Oggetto: [ID 2297] Verifica di assoggettabilità ex D.lgs. 152/2006, art. 19, L.R. 10/2010, art. 48. Progetto di impianto agrivoltaico denominato "Mugliano" di potenza nominale 24,31 MWp da realizzarsi in Loc. Pieve al Toppo, nel Comune di Arezzo (AR). Proponente Sorgenia Lyra S.r.l. **Risposta alla richiesta di integrazione e chiarimenti.**

PREMESSA

Il presente documento costituisce la relazione di risposta alle osservazioni pervenute nell'ambito delle consultazioni inerenti il procedimento di verifica di assoggettabilità a VIA (art. 19 del D.lgs. 152/2006, art. 48 della L.R. 10/2010) del progetto per la realizzazione di impianto agrivoltaico denominato "Mugliano" di potenza nominale 24,31 MWp da realizzarsi in Loc. Pieve al Toppo, nel Comune di Arezzo (AR), connesso alla rete elettrica nazionale, proposto da Sorgenia Lyra S.r.l. Il procedimento è stato avviato il 13/08/2024 in esito ad una istanza trasmessa dalla Regione Toscana, Direzione Ambiente ed Energia, Settore VIA e VAS, in data 7/08/2024 (prot. n. AOOGR_0451837_2024-08-13 del 13/08/2024).

Area Idonea Finale

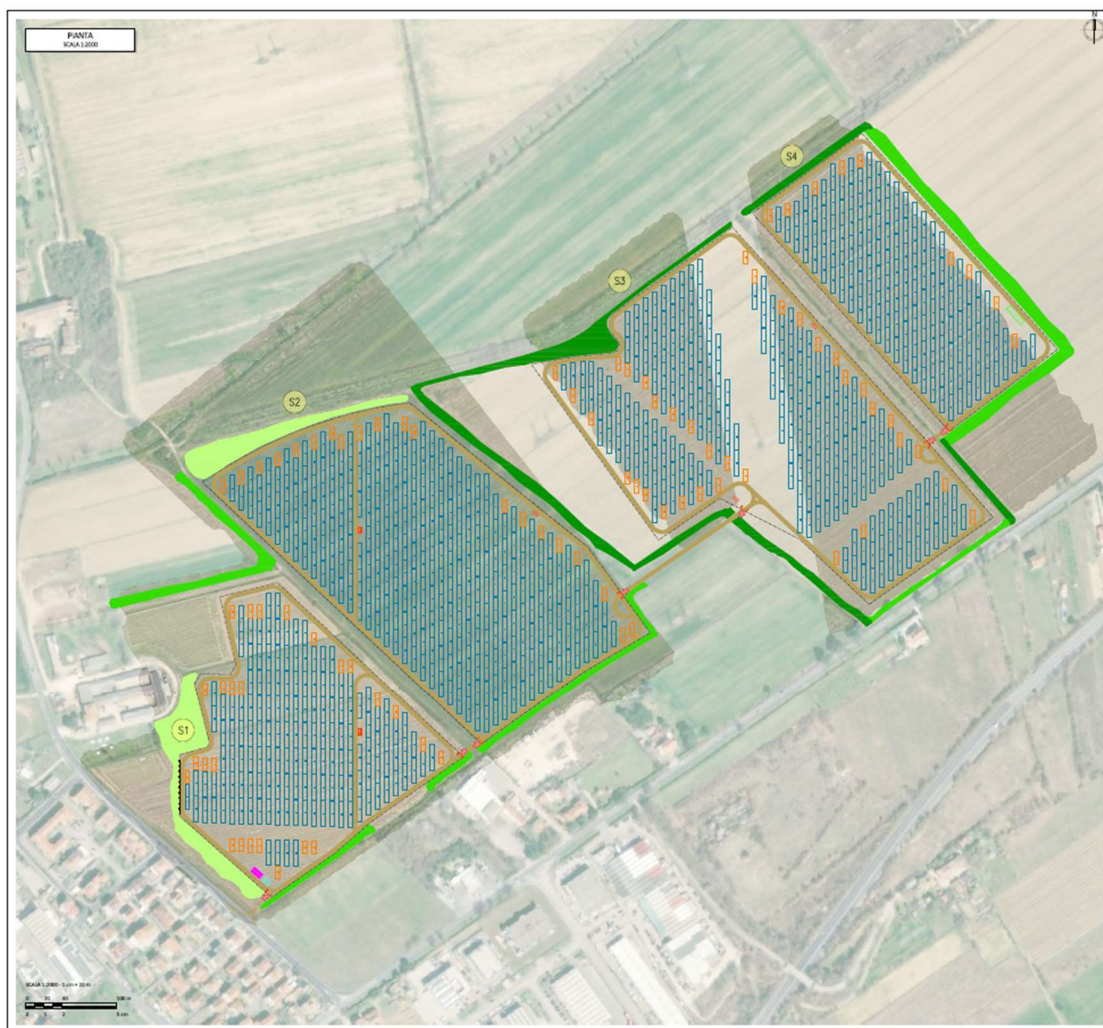
Il Proponente, tenuto conto di quanto rilevato dal Comune, e della sua competenza in materia urbanistica, ha cautelativamente aggiornato il layout dell'impianto allo scopo di garantire il rispetto della perimetrazione delle aree idonee, come individuate e confermate dal Comune stesso e definite ai sensi dell'art. 20, comma 8, del D.Lgs 199/21.

Si faccia riferimento al successivo paragrafo 1.2 per l'individuazione puntuale delle porzioni di aree ricadenti nelle diverse classificazioni di aree idonee ai sensi del dell'art.20, co.8 del D.lgs. 199/2021 e per gli aggiornamenti proposti sul layout.

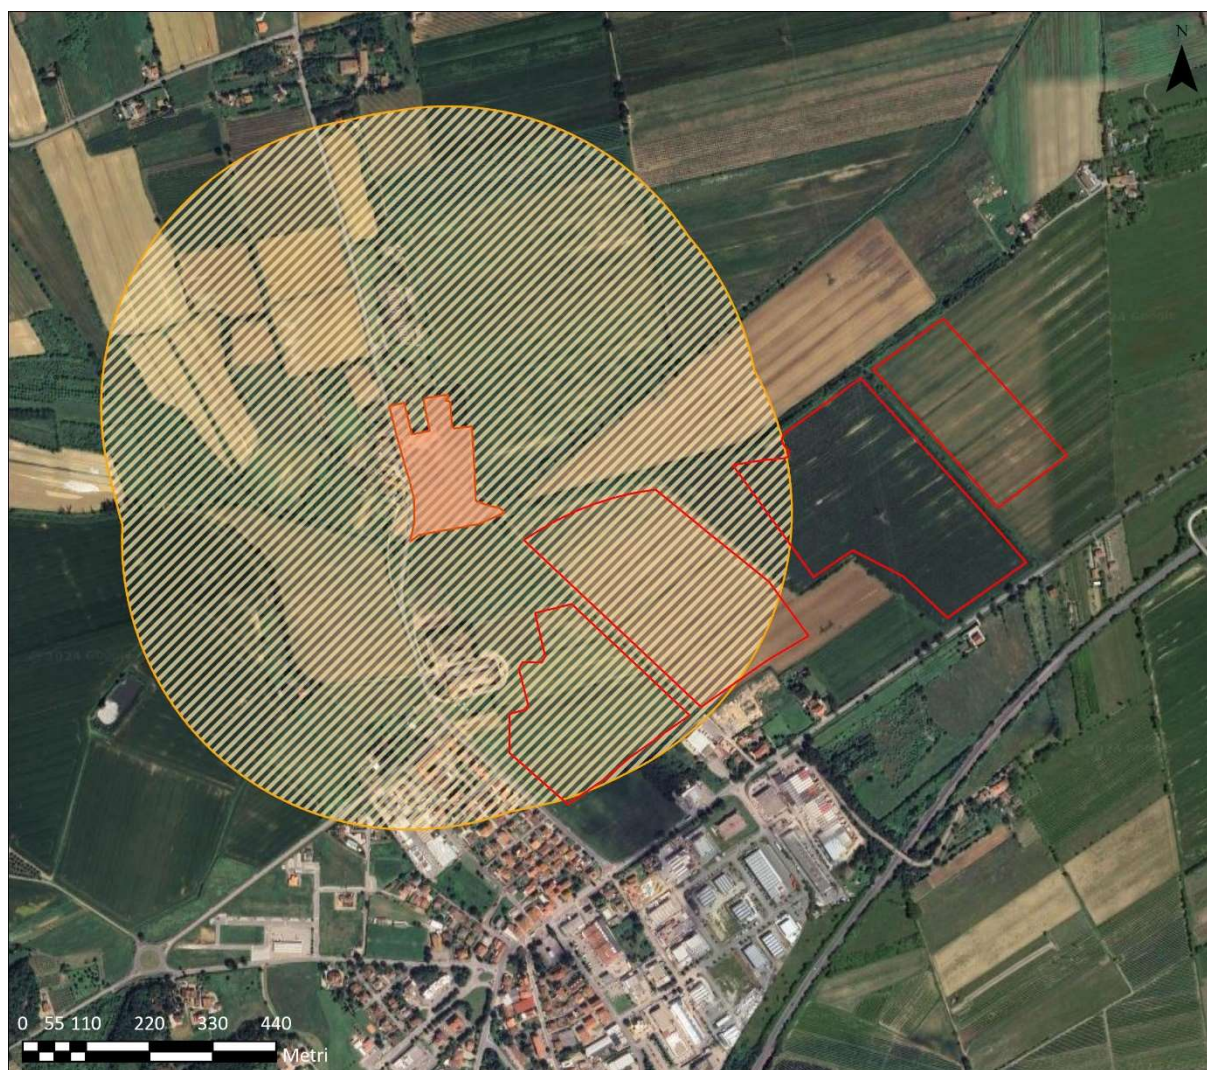
Come riportato in Figura 2, l'area di progetto ricade:

- all'interno del perimetro del buffer di 500 m dall'area industriale identificata ai sensi del Piano Operativo del Comune di Civitella in Val di Chiana per circa 22,12 ha;
- all'interno del perimetro del buffer di 500 m da n.2 stabilimenti, ricadenti all'interno del comune di Arezzo, per circa 20,49 ha. Si precisa che il buffer dei 500 m dagli stabilimenti è stato valutato dal perimetro catastale degli stessi.

Figura 6: Estratto da PTCP - Tavola QP.5 - Patrimonio territoriale provinciale - Invarianti strutturali

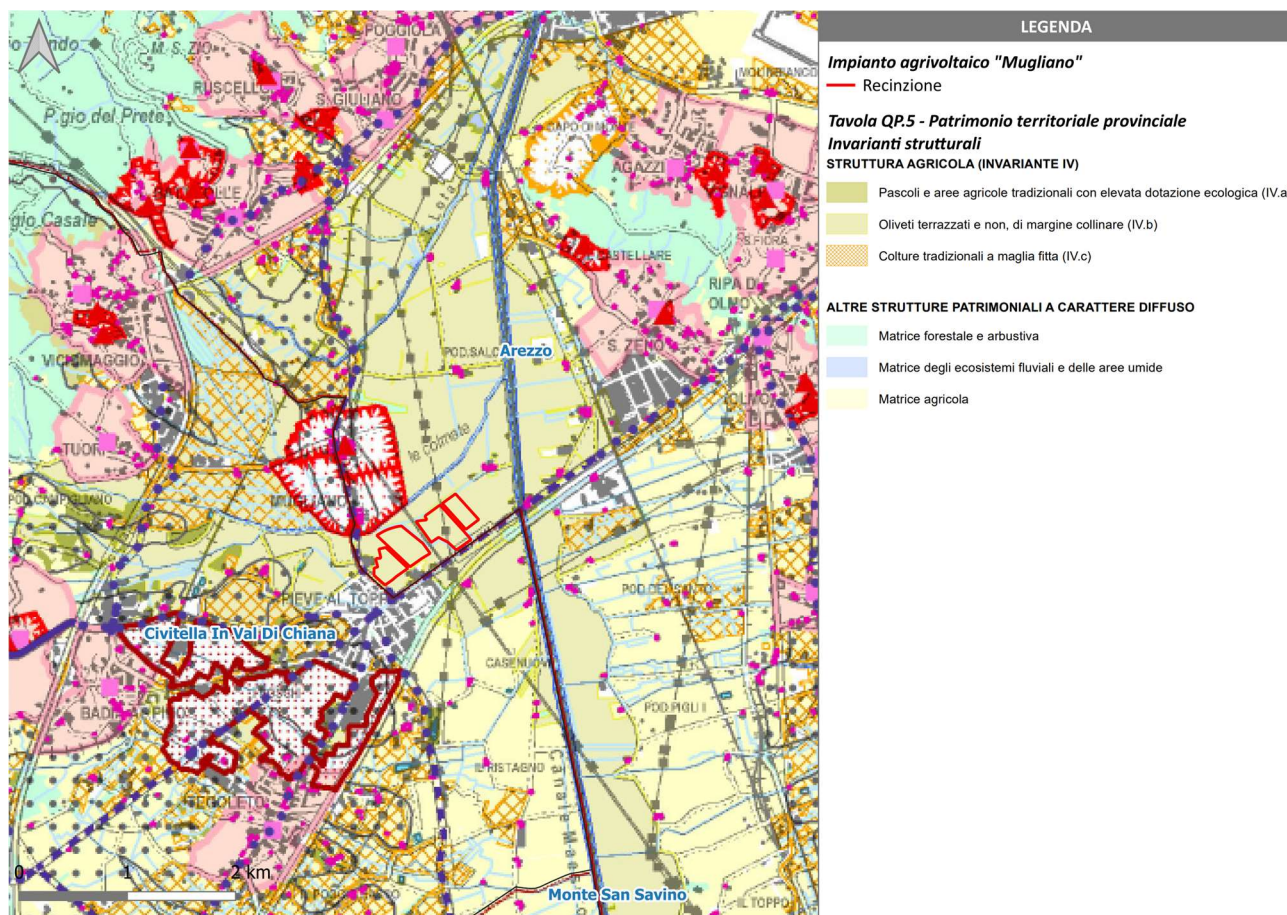
riporta un estratto della Tavola QP.5 - Patrimonio territoriale provinciale - Invarianti strutturali, della Variante Generale al Piano Territoriale di Coordinamento della Provincia di Arezzo approvata con Deliberazione del Consiglio Provinciale n° 37 del 08.07.2022 e pubblicata sul BURT n° 42 del 19.10.2022. Si osserva che l'impianto agrivoltico in oggetto non interferisce con le aree caratterizzate da "Colture tradizionali a maglia fitta (IV.c)", la zona interessata da colture a maglia fitta più vicina si trova circa 500 metri a ovest dell'impianto.

Tuttavia, il progetto agrivoltico si inserisce in un paesaggio rurale caratterizzato da seminativi semplificati di pianura o fondovalle, in questo contesto si ha presenza quasi esclusiva di colture erbacee (seminativi per lo più asciutti), inframmezzate da qualche raro appezzamento utilizzato da altre colture o da piccole estensioni boscate. È caratterizzato da una maglia agraria regolare e fitta, con appezzamenti di superficie piuttosto contenuta di forma allungata e stretta e, spesso, orientati secondo le giaciture storiche che consentivano un efficace smaltimento delle acque. Il livello di infrastrutturazione ecologica è variabile: si osserva la presenza di siepi e filari di vegetazione non colturale che si dispongono prevalentemente sui lati lunghi degli appezzamenti e sottolineano le direttrici caratterizzanti la maglia paesaggistica, altre volte la maglia agraria è sprovvista di equipaggiamento vegetazionale.

Premesso che l'impianto agrivoltaico proposto garantisce la continuità dell'attività agricola nell'area affiancando ai moduli fotovoltaici la coltivazione di prati polifiti poliennali a prevalenza di leguminose avvicendati con colture erbacee annuali ad alto potenziale mellifero e l'insediamento di 350 alveari per la produzione di miele, al fine di tutelare la maglia agraria tradizionale è stato revisionato il layout d'impianto proposto in fase di avvio del procedimento, apportando le seguenti modifiche (cod. 2865_6120_AR_T08_Rev1_Layout di progetto):

Il layout modificato come sopra proposto non interferisce con il reticolo idrografico minore né con la viabilità vicinale che definiscono la maglia agraria e, pertanto, risulta maggiormente coerente con gli elementi strutturali del paesaggio agrario della bonifica. Nella "Tavola del progetto di mitigazione e inserimento paesaggistico-ambientale"(cod. 2865_6120_AR_INT_T05_Rev0) si osservano le relazioni tra il nuovo layout modificato e la struttura del paesaggio agrario d'inserimento.

Figura 12. Sesto di impianto dei lembi forestali planiziali (Tipologico 3)

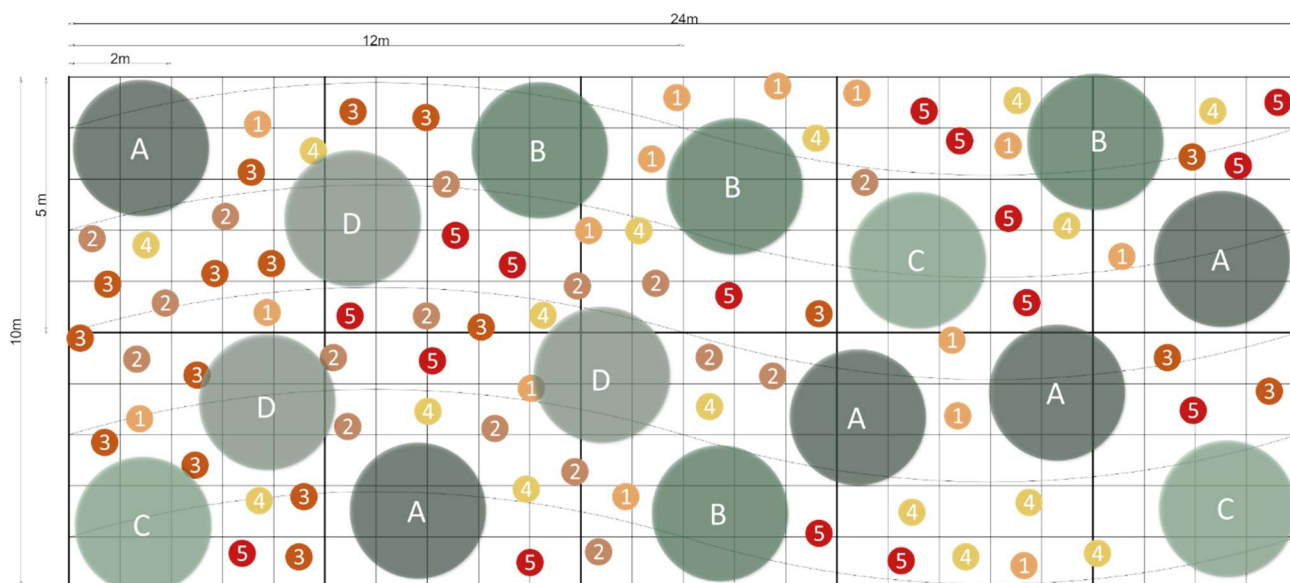
Per mitigare l'impianto essenzialmente lungo il margine ovest del lotto S1 e impedire relazioni visive con il bene architettonico tutelato "Complesso ex Monastico di Mugliano" (ID. 90510020076), si prevede la messa a dimora di piccoli boschetti planiziali, elementi areale tipici della pianura di bonifica ancora localmente leggibili nel territorio (in particolare intorno al Complesso ex Monastico di Mugliano tutelato).

Il sesto di impianto del tipologico prevede di adottare un modello tipico della forestazione urbana basato su un modello sinusoidale fondato sulla creazione di file con andamento curvilineo, con braccio dall'asse di 2,0 m e periodo di 24 m. L'impianto lungo le file avverrà con collocazione sfalsata e, quindi, con sesto irregolare, variabile casualmente fra i 3,5 e i 4,5 m per gli alberi scendendo a 1,5 – 2,5 metri per gli arbusti.

Figura 13 Localizzazione della SSEU e maglia agraria locale

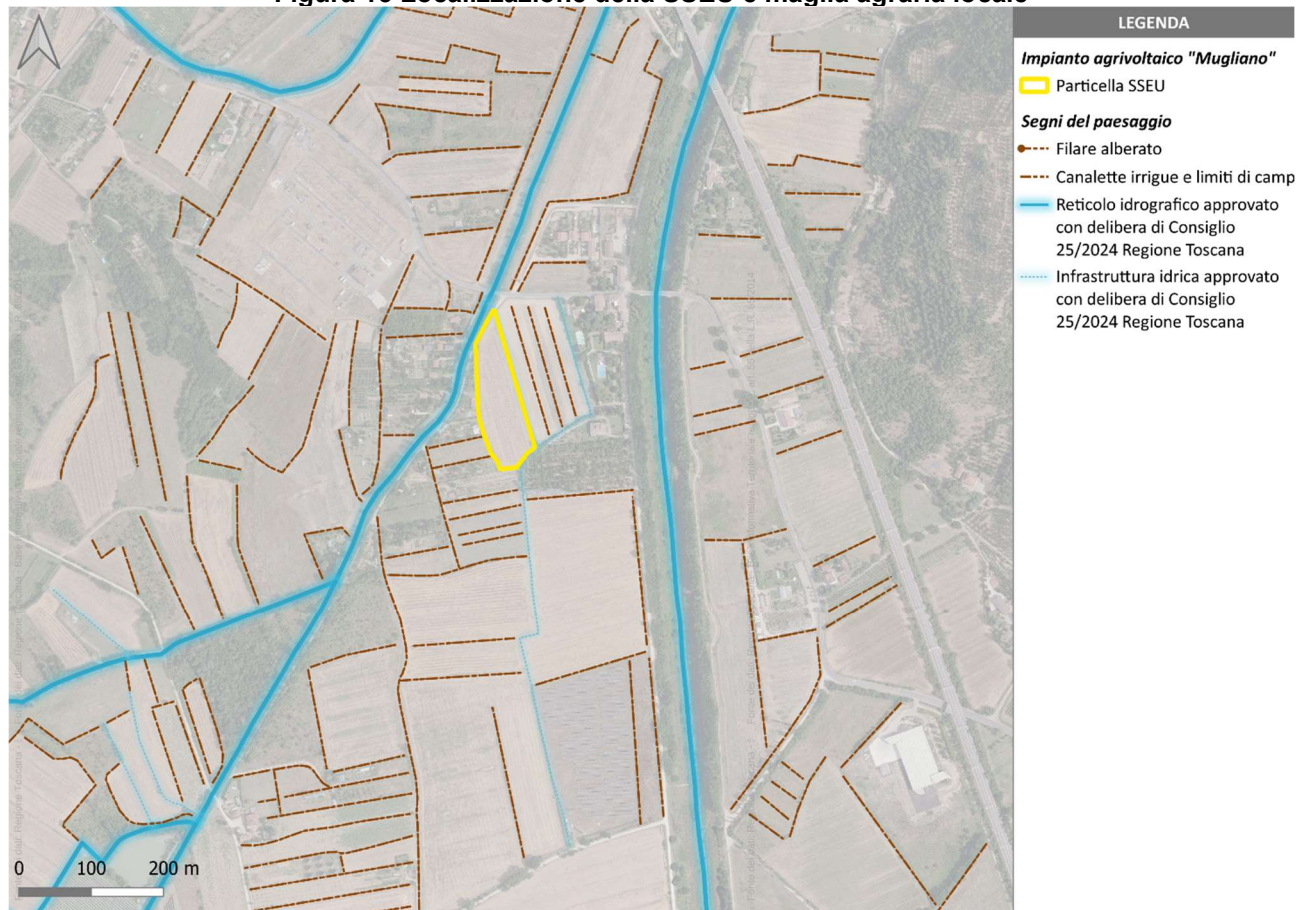
La nuova localizzazione della SSEU, come si osserva in **Errore. L'origine riferimento non è stata trovata.**¹³, non altera l'assetto della maglia agraria locale e si trova in prossimità della viabilità di San Zeno, garantendo l'accessibilità diretta alla cabina senza dover prevedere ulteriore nuova viabilità campestre.

Si precisa altresì che a mitigazione della SSEU è prevista una siepe arborata campestre in specie vegetali coerenti con le potenzialità fitoclimatiche del contesto in modo tale da renderla non percepibile dalla viabilità.

Figura 16: Interferenze del cavidotto di connessione con il reticolo idrografico regionale

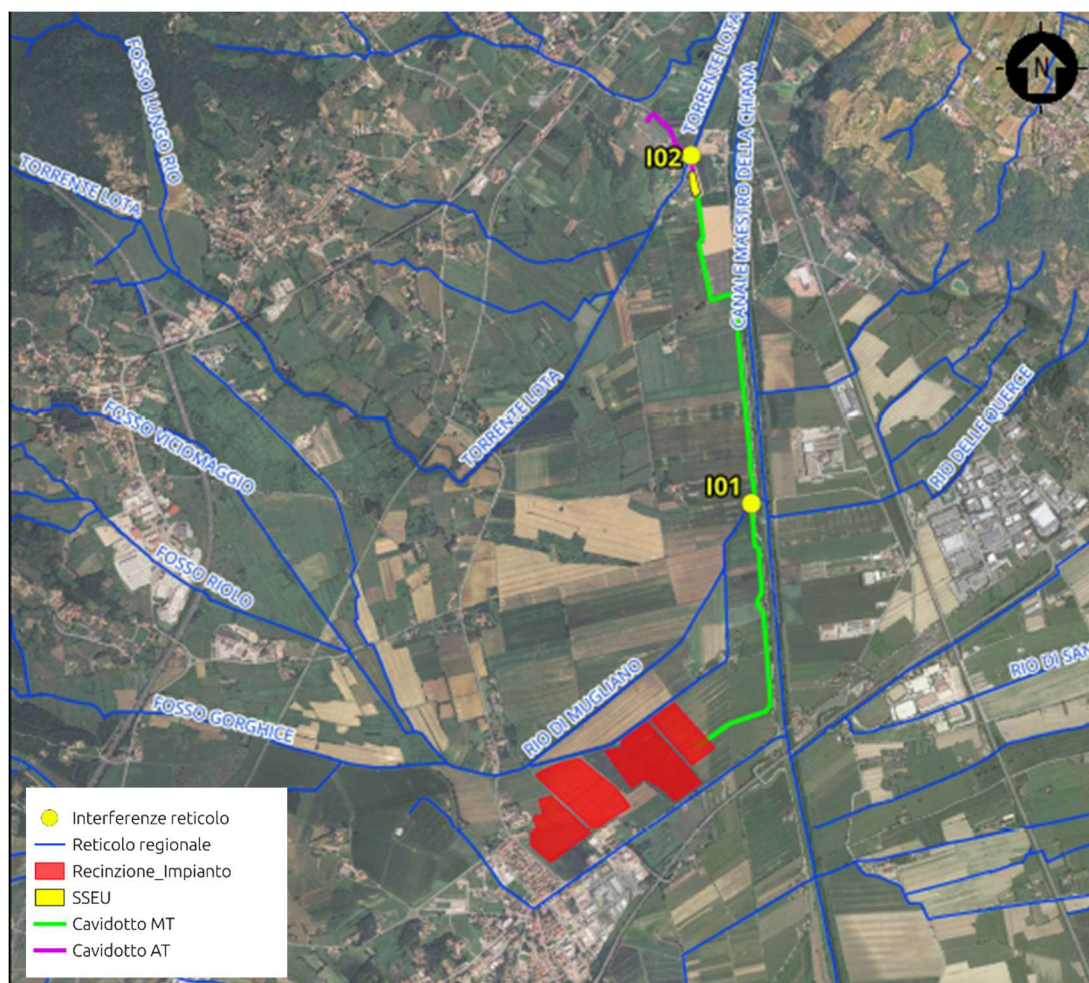
5.4 Si suggerisce di superare l'interferenza con i corsi d'acqua tramite l'utilizzo della modalità in "subalveo" o aereo, in quanto l'attraversamento mediante l'utilizzo di manufatti esistenti (Ponti) non garantisce la condizione di inamovibilità, in caso di adeguamento delle opere d'arte stradali. In ogni caso gli attraversamenti dovranno essere comunque soggetti ad autorizzazione con concessione idraulica onerosa da parte dello scrivente Settore.

Sul tema in questione, data la variazione del tracciato di connessione, sono state identificate le nuove interferenze con il reticolo idrografico della Regione Toscana. Di seguito si riporta l'immagine di identificazione dei punti di interferenza; tali interferenze verranno risolte tramite TOC. Per ulteriori approfondimenti, si rimanda all'elaborato grafico specifico allegato al presente documento, rif. 2865_6120_AR_INT_T14_Rev0_Interferenze connessione.

Figura 17: Ubicazione su ortofoto dell'interferenza I01

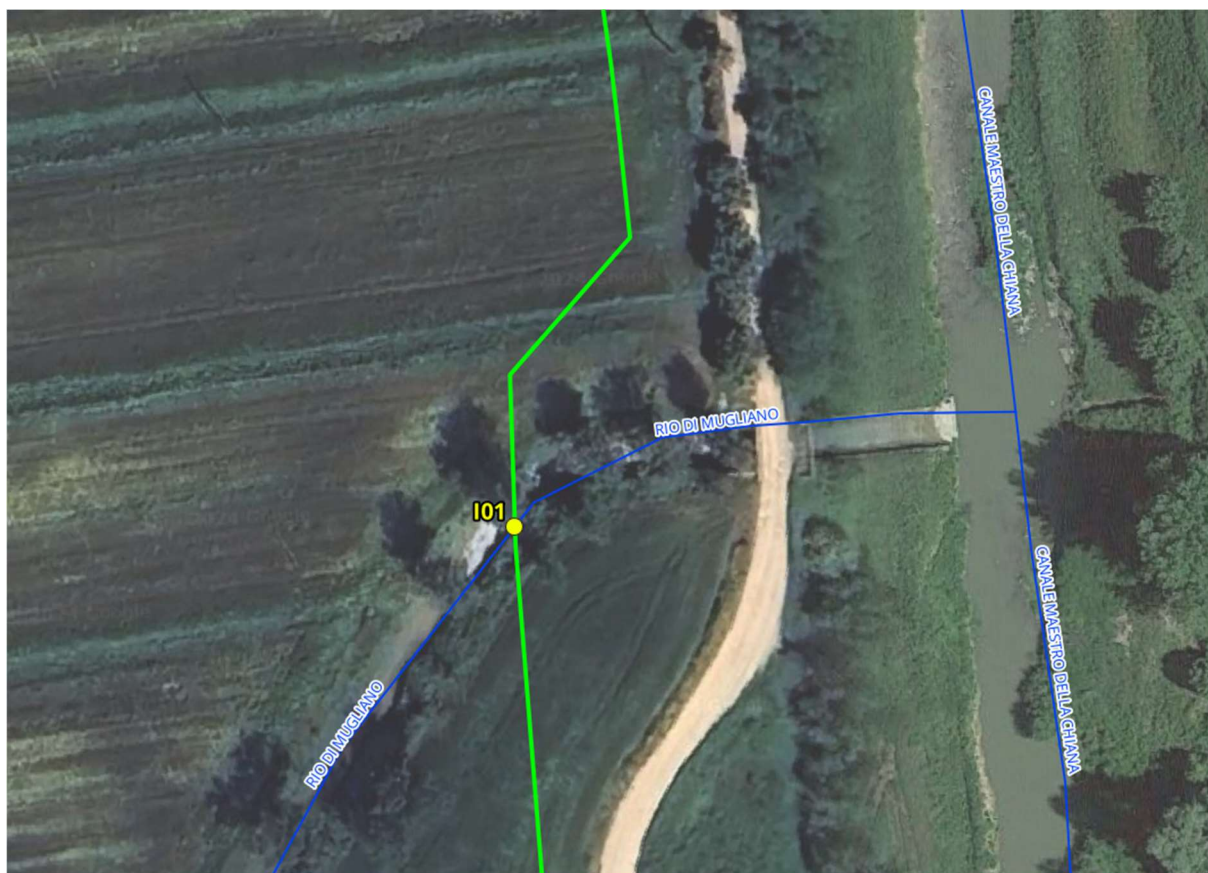
ID	INTERFERENZA	PERICOLOSITÀ	RISOLUZIONE
I01	Rio di Mugliano	Media	TOC
